| <b>PROCESSO Nº:</b>     | @RLA 18/00453504  |
| <b>UNIDADE GESTORA:</b> | Prefeitura Municipal de Erval Velho   |
| <b>ASSUNTO:</b>         | Construção da garagem de máquinas, bem como do seu respectivo projeto básico - Contrato 94/2017 |
| <b>RELATÓRIO Nº:</b>    | DLC - 370/2018  |

Figura 3 - Fluxograma de aplicação da composição n. 92580 SINAP/Caixa. Fonte: SINAP/Caixa (Anexo A fl. 175)

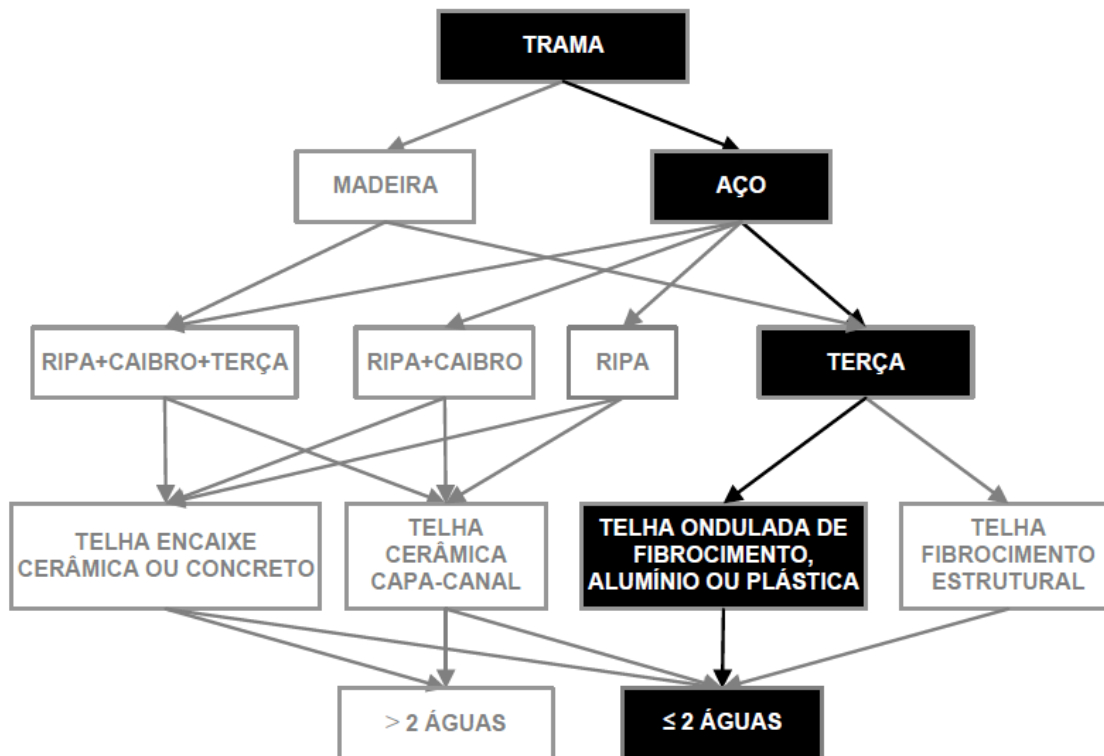
Analisando a Figura 1 e a Figura 2, verifica-se que a composição n. 92580 do SINAPI é adequada apenas para a execução de terças metálicas<sup>2</sup>, ficando fora dessa composição as treliças principais que suportam a carga das terças e das telhas transmitindo para os pilares. O

Neste caso, a composição adotada não seria adequada, pois não representa todos os serviços a serem contratados. Na composição também não existe nenhuma informação de vão livre entre as tesouras, informação crucial para o correto dimensionamento das peças e que influencia diretamente no custo total. Além do mais, a unidade mais adequada para se orçar estruturas metálicas é por peso, e não área, pois o peso apresenta uma informação mais precisa da quantidade de material que será utilizado, enquanto a quantificação por área é feita por meio de coeficientes aproximados conforme o próprio SINAPI adota em suas composições (ver Figura 2). Apesar de não ser adequado, admite-se a utilização das composições aproximadas utilizadas pelo SINAPI, porém devem estar condizentes com o objeto orçado. O SINAPI apresenta composição aproximada para estrutura metálica de até 12 metros, quantificada em unidade, não em área. Neste caso, ainda seria necessário quantificar o número de tesouras necessárias, podendo as terças serem orçadas pela composição adotada. Porém a obra em questão apresenta vão de 22,6 metros a serem vencidos pelas tesouras de acordo com o projeto arquitetônico (fls. 110 e 111). Para este vão livre o SINAPI não apresenta composições válidas, sendo indispensável a quantificação por meio de um projeto estrutural, ressaltando que a complexidade de uma

estrutura de 22,6 metros de vão é muito maior do que uma estrutura de 12 metros, pois os esforços aumentam em proporção ao quadrado do vão.

Foto 5 - Abertura deixada pela construtora entre o fechamento e a viga, incompatível com o projeto mostrado na figura a direita.

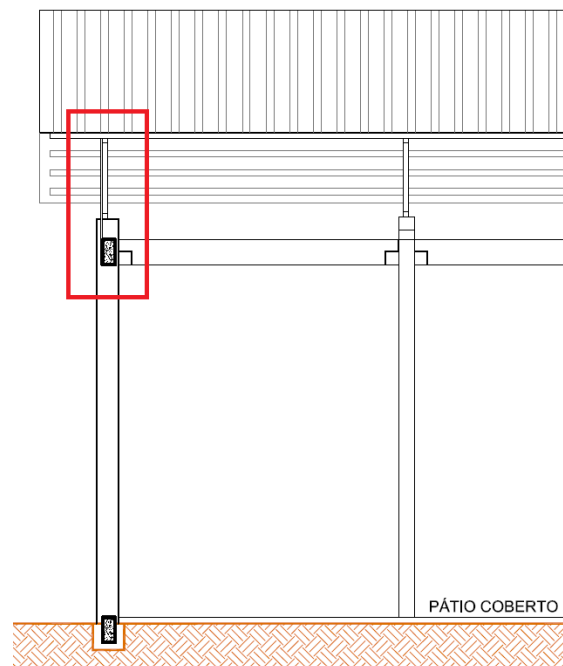
Em relação à questão de auditoria n. 2, “A obra está sendo executada em conformidade com os projetos e memorial descritivo especificado pela contratante? ”, verificou-se *in loco* que a obra estava de acordo com o projeto bem como o memorial descritivo, dentro do que foi possível observar. Em geral a obra apresentava boa qualidade na execução e a fiscalização por parte da Prefeitura, com o auxílio da AMMOC, estava bem atuante conforme documentos coletados na auditoria constantes nas fls. 69 a 81, demonstrando preocupação com o andamento da obra. Inclusive a construtora foi alertada pela eng. Marisa Dejacometti Piccoli de que o fechamento do oitão dos fundos não estava de acordo com o projeto (Foto 5), solicitando a correção (fls. 81). Tal serviço não foi pago pela administração.
